令和3年7月16日提出資料
 敦賀発電所2号炉 敷地の地形、地質・地質構造について
 (コメント回答)
 197頁

K断層の連続性評価について

令和3年7月16日提出資料
 敦賀発電所2号炉 敷地の地形、地質・地質構造について
 (コメント回答)
 195頁

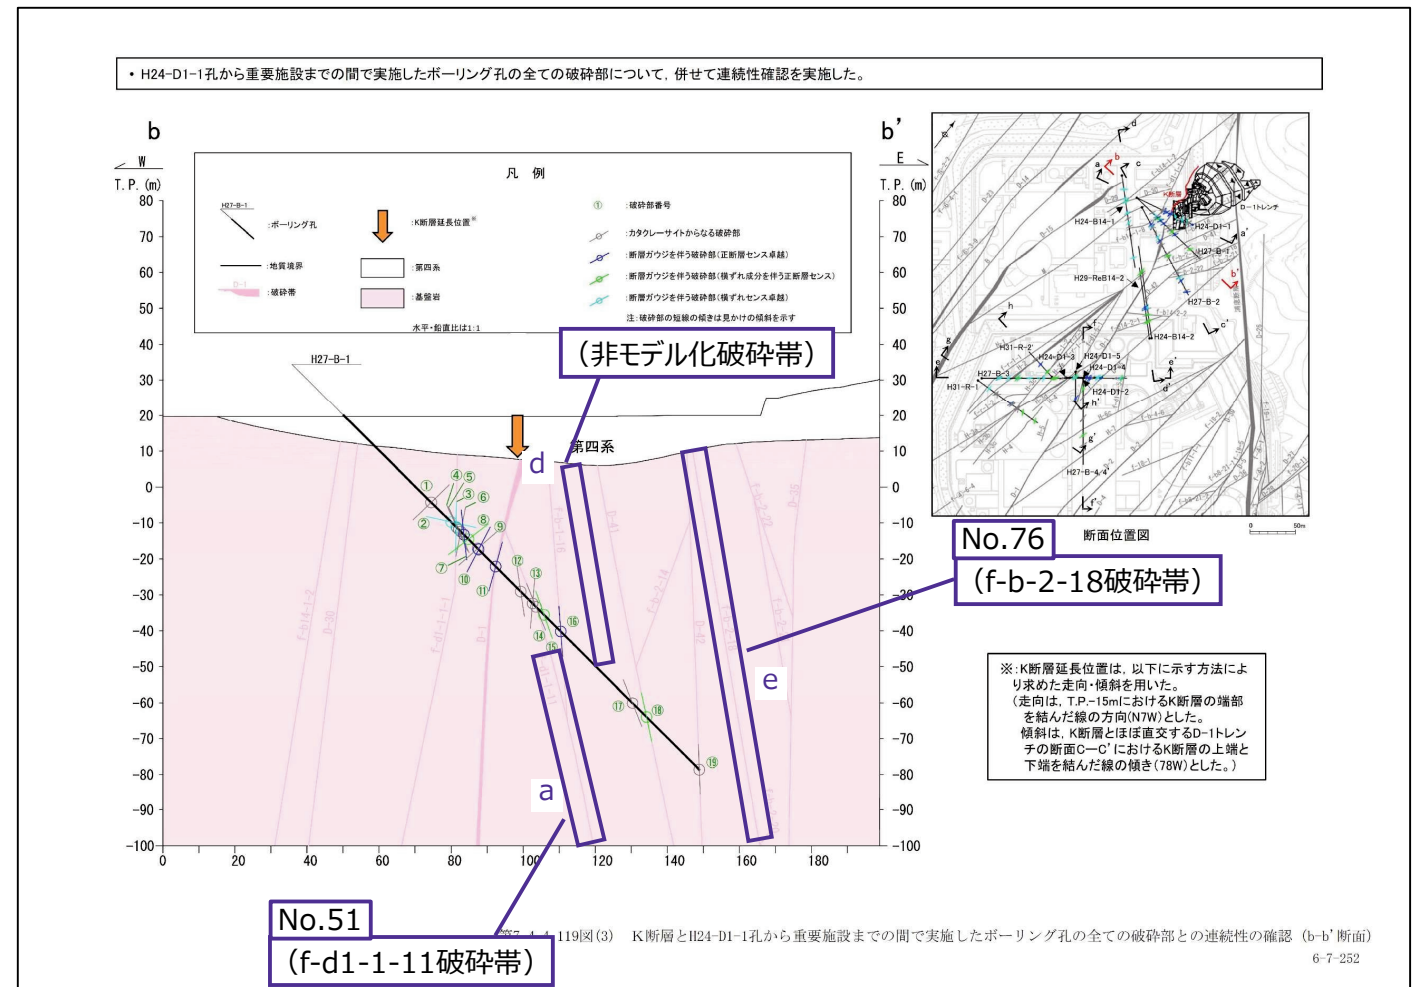
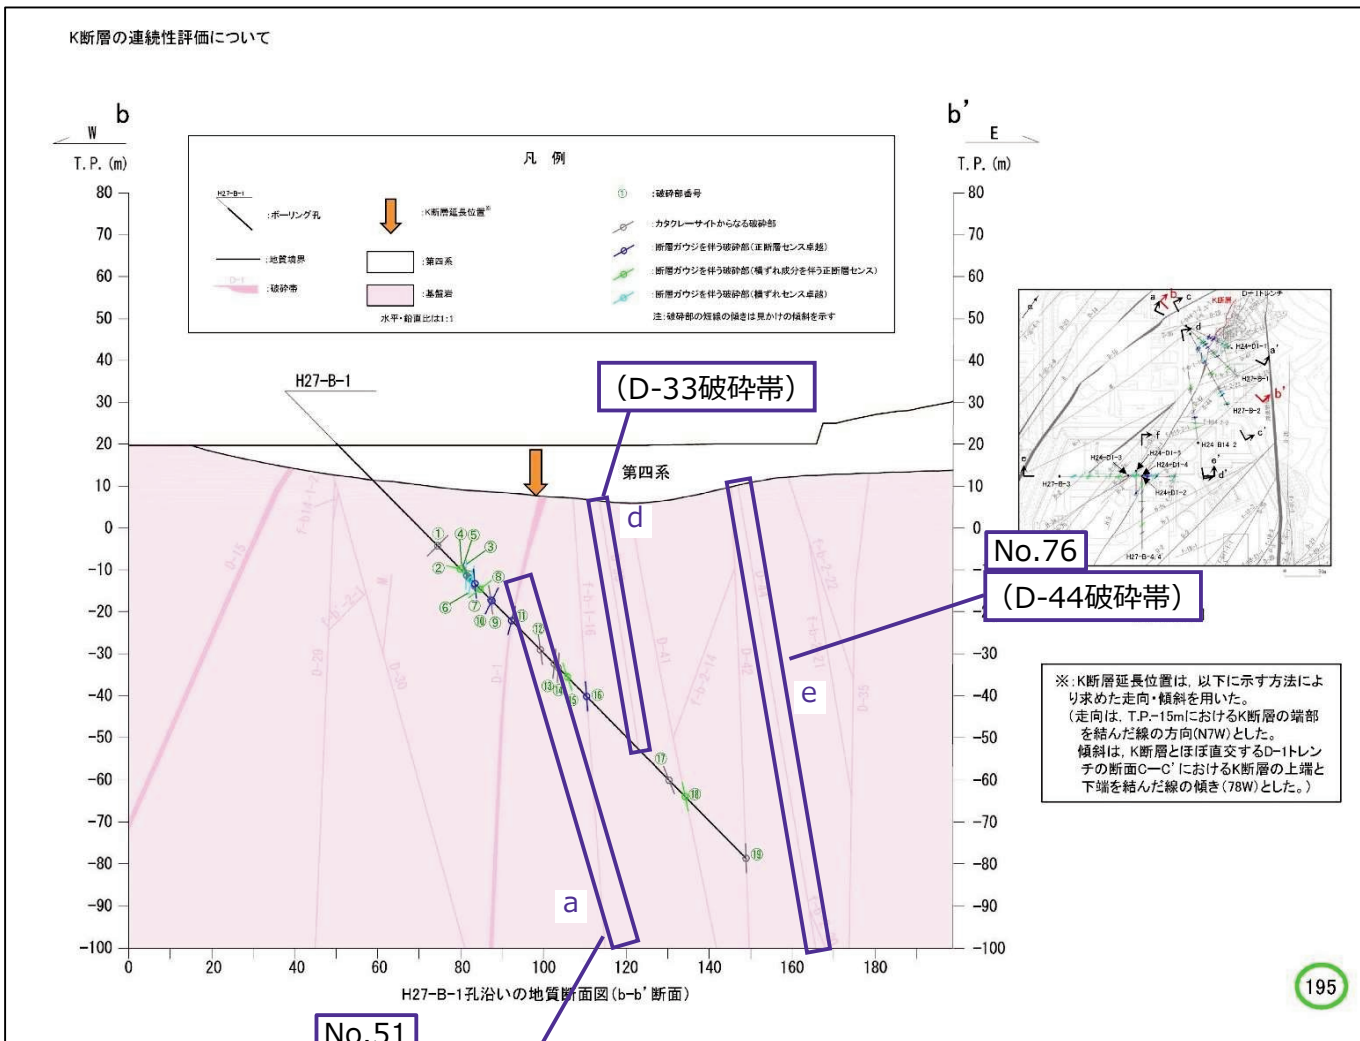
各ボーリング孔における最新活動面の深度等の変更を反映及びそれに伴い破碎帯分布を再評価

令和3年7月16日提出資料
 敦賀発電所2号炉 敷地の地形、地質・地質構造について
 (コメント回答)
 196頁

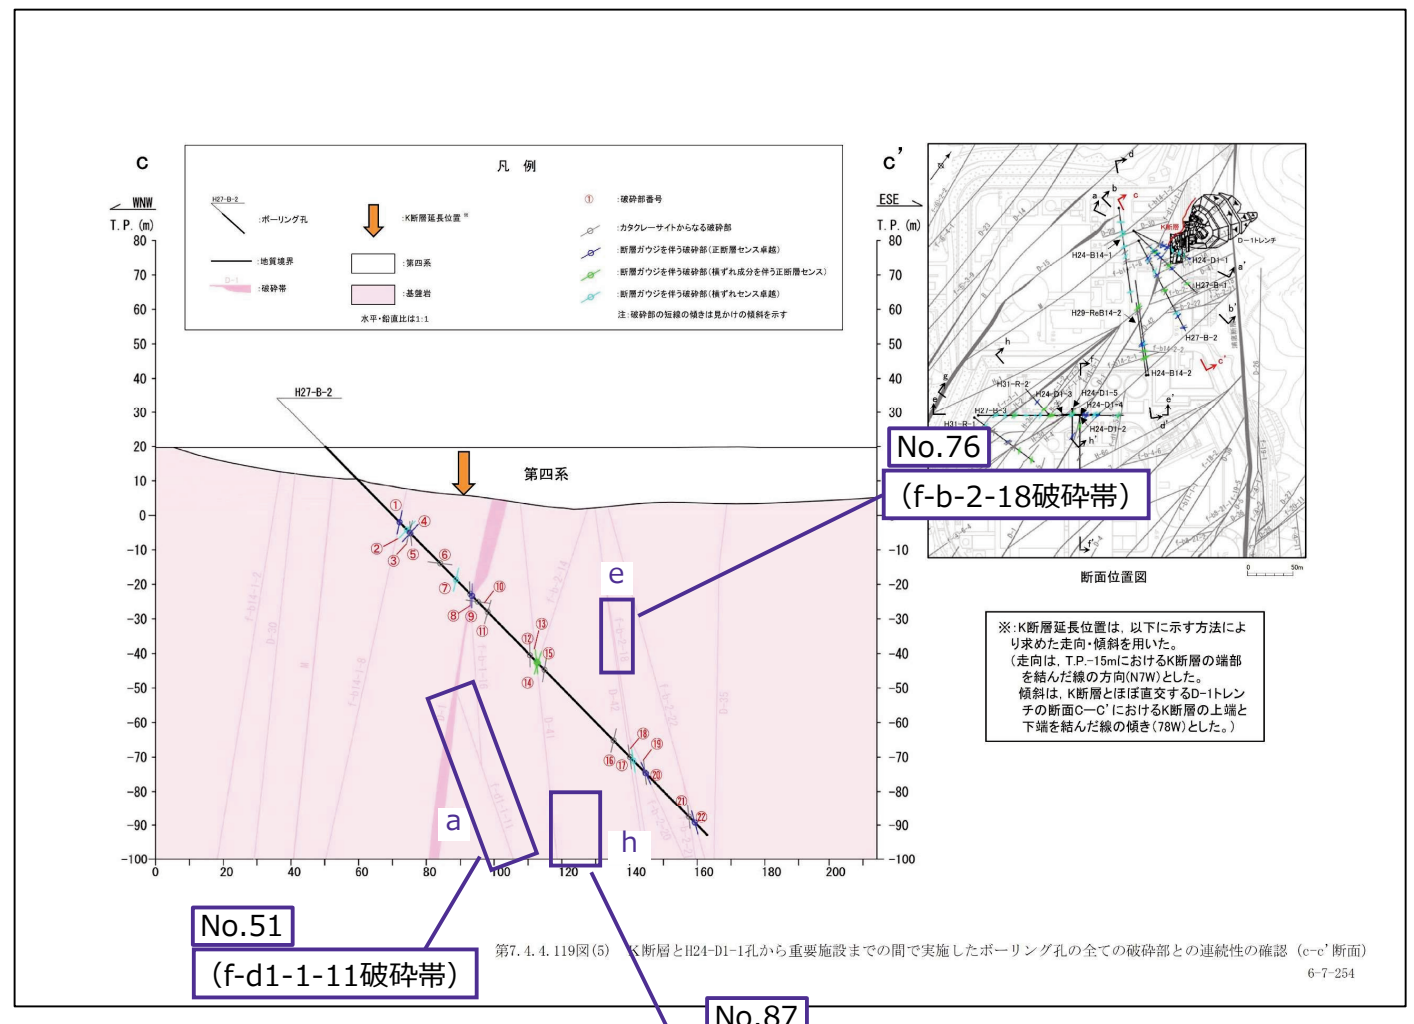
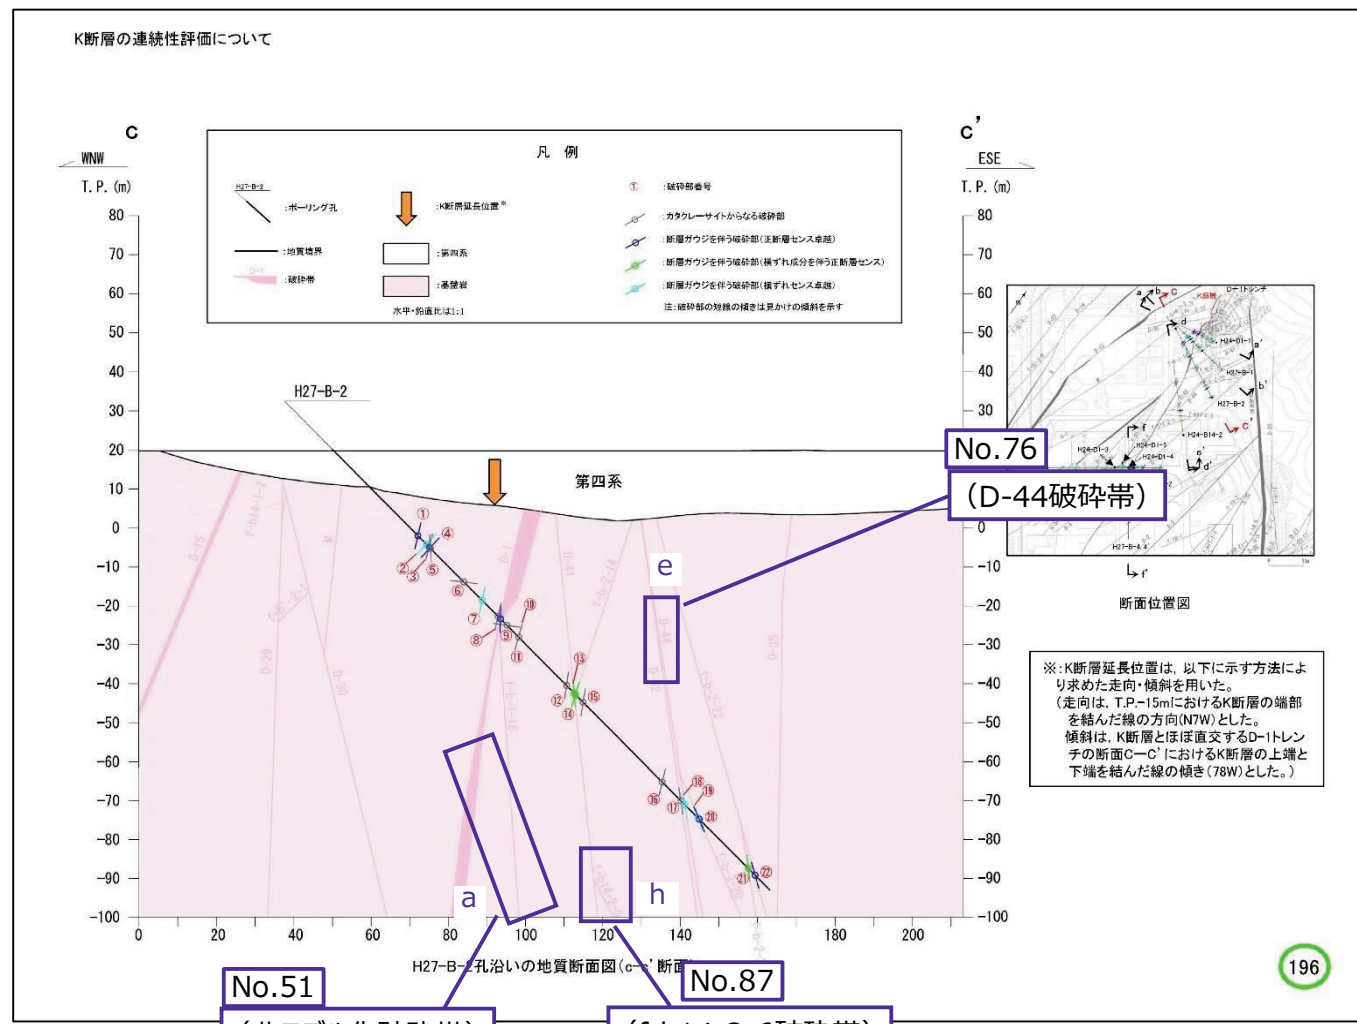
各ボーリング孔における最新活動面の深度等の変更を反映及びそれに伴い破碎帯分布を再評価

令和3年7月16日提出資料
敦賀発電所2号炉敷地の地形、地質・地質構造について
(コメント回答)
198頁

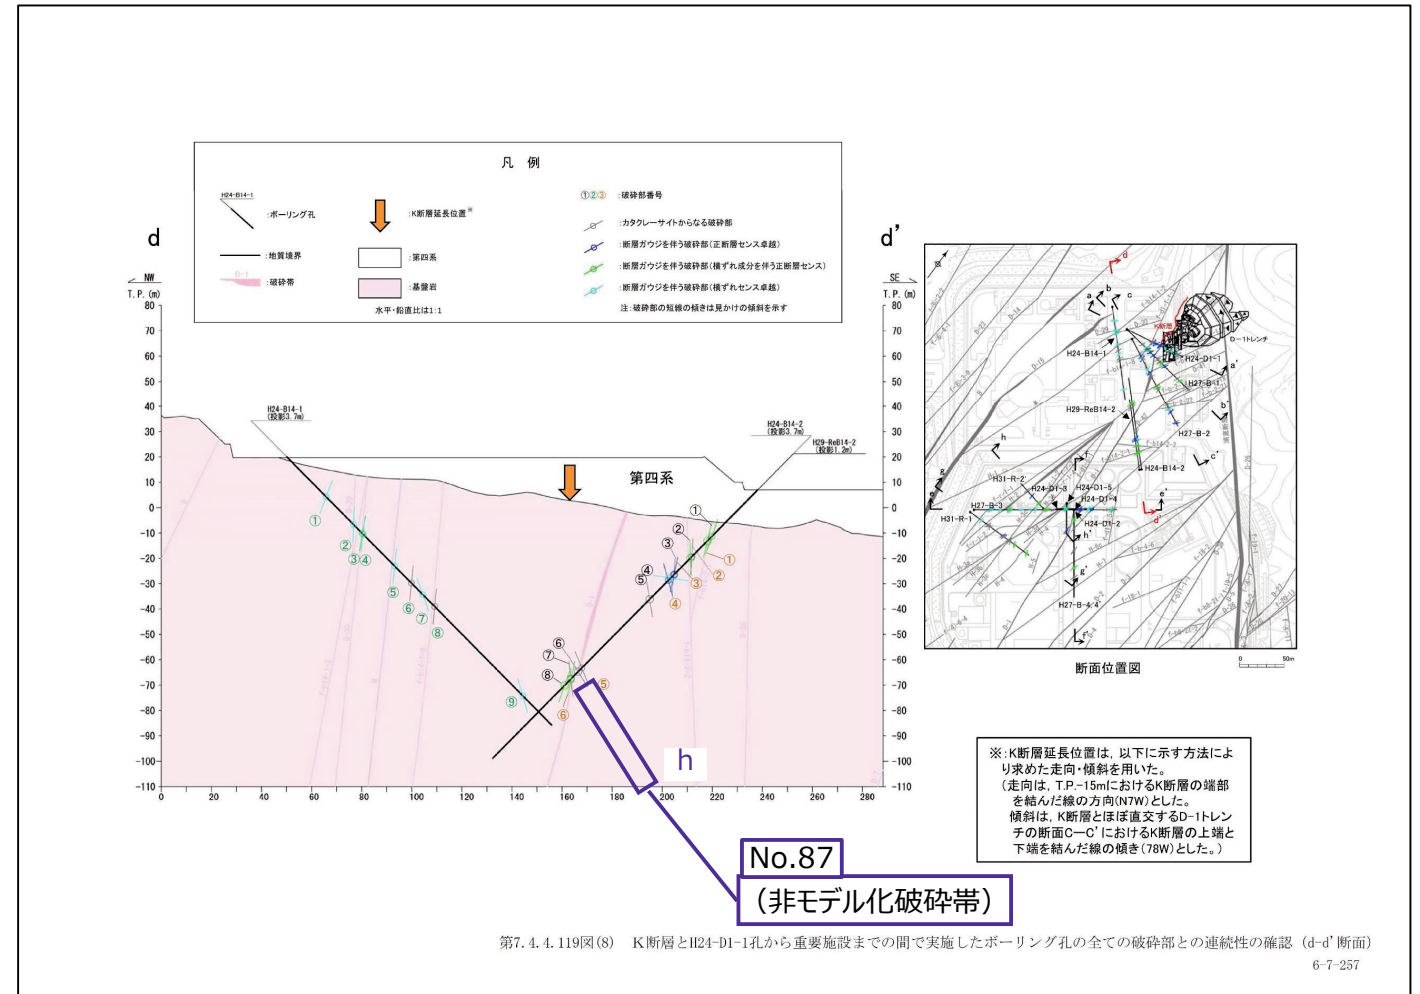
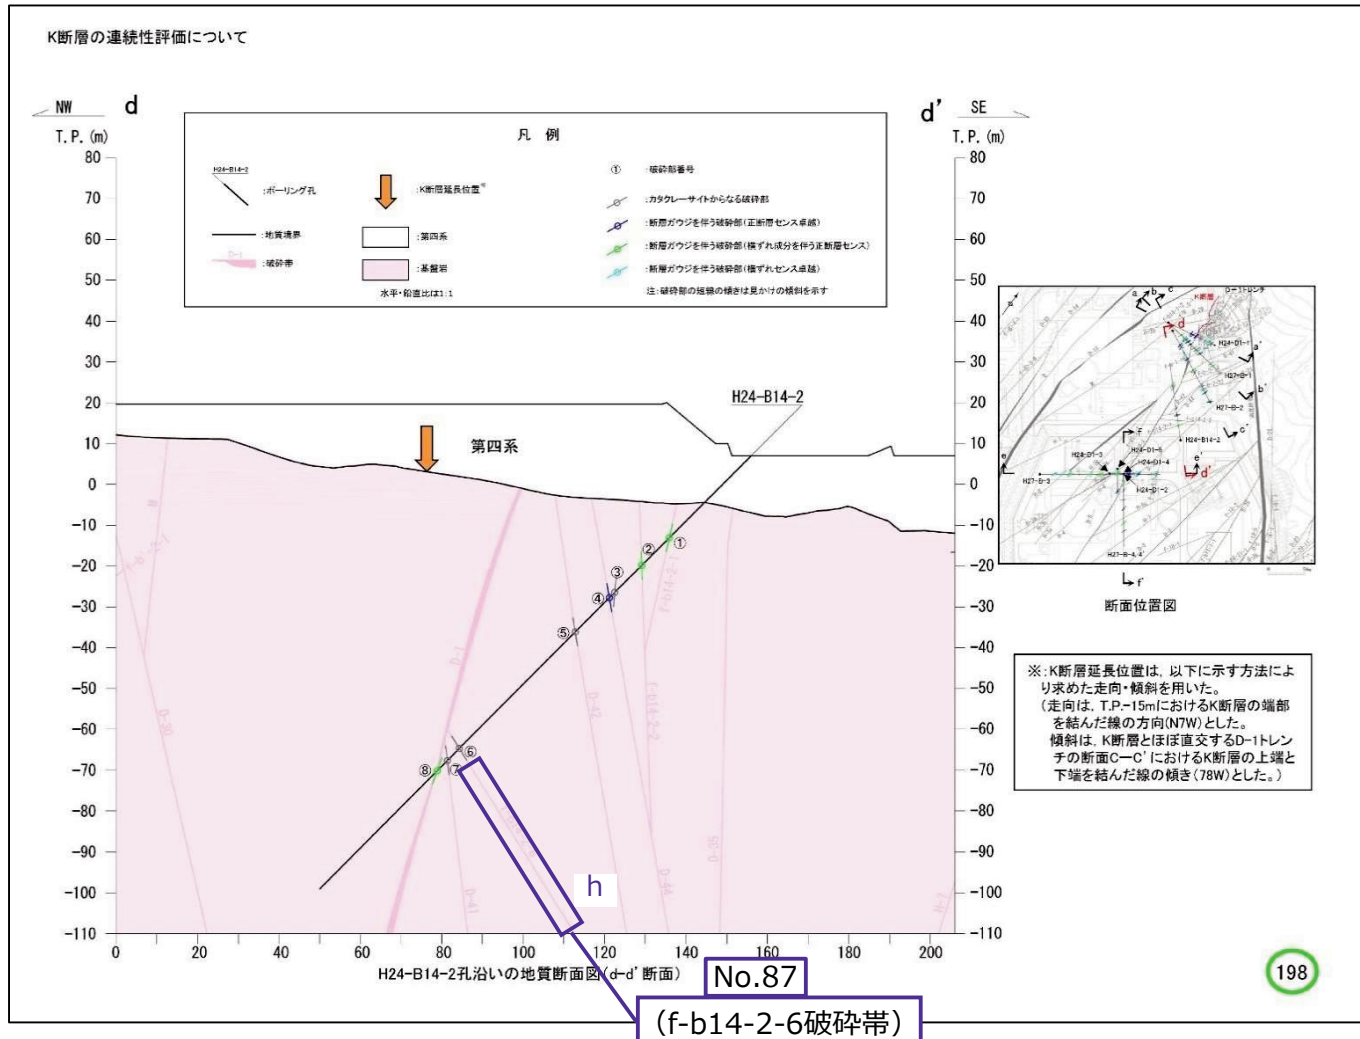
評価対象ボーリング孔を追加

各ボーリング孔における最新活動面の深度等の変更を反映及びそれに伴い破碎帯分布を再評価

令和3年7月16日提出資料
 敦賀発電所2号炉敷地の地形、地質・地質構造について
 (コメント回答)
 198頁

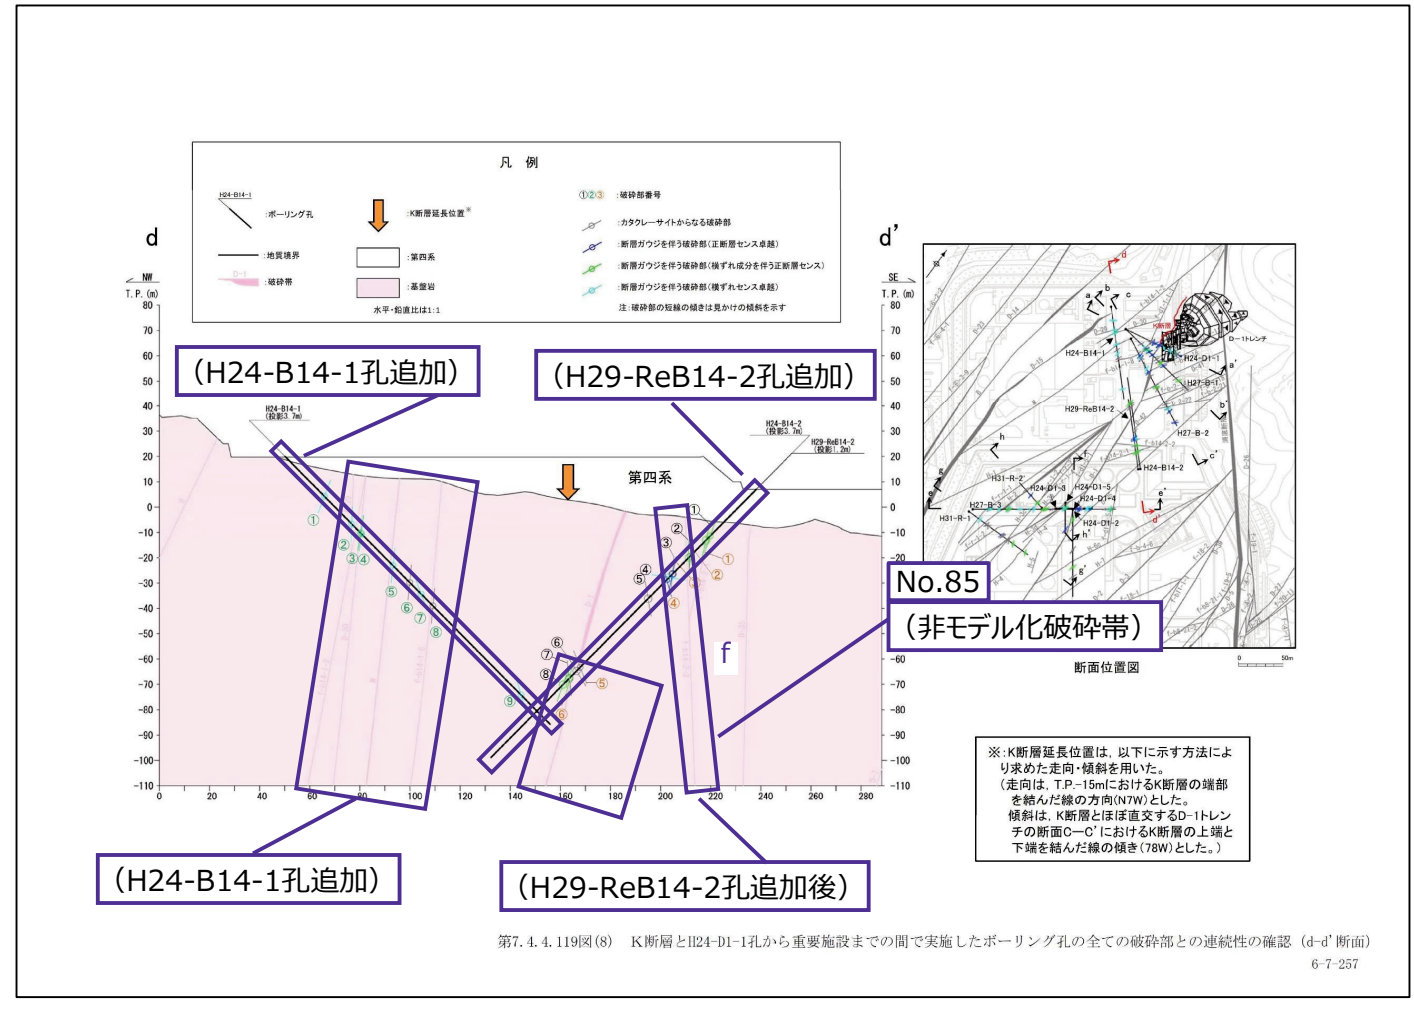
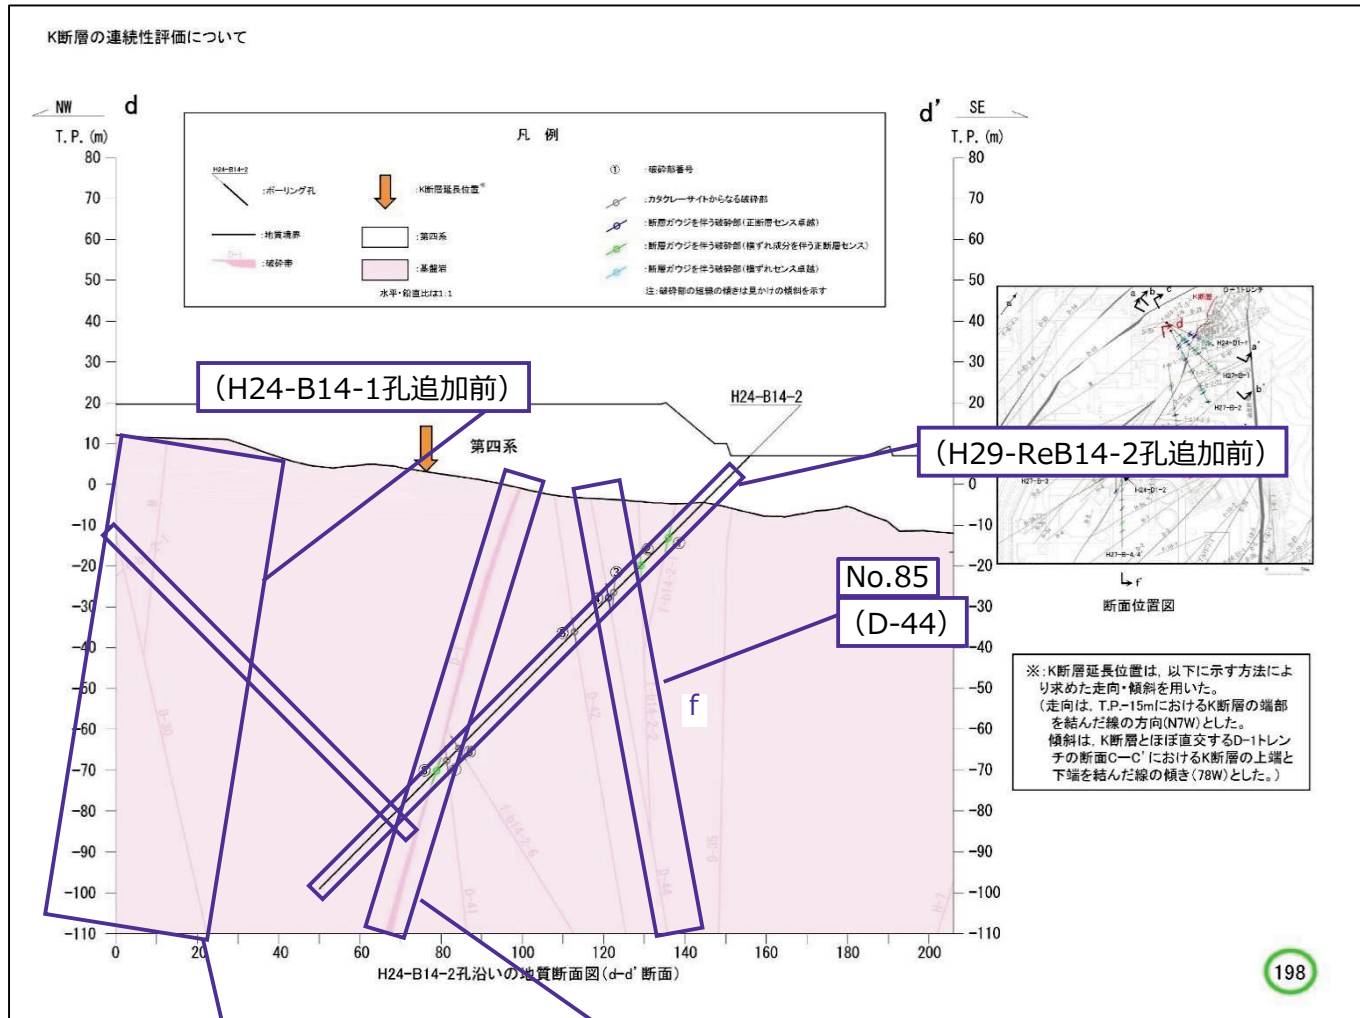
評価対象ボーリング孔を追加

各ボーリング孔における最新活動面の深度等の変更を反映及びそれに伴い破碎帯分布を再評価

(H24-B14-1孔追加前)

(H29-ReB14-2孔追加前)

(H24-B14-1孔追加)

(H29-ReB14-2孔追加後)
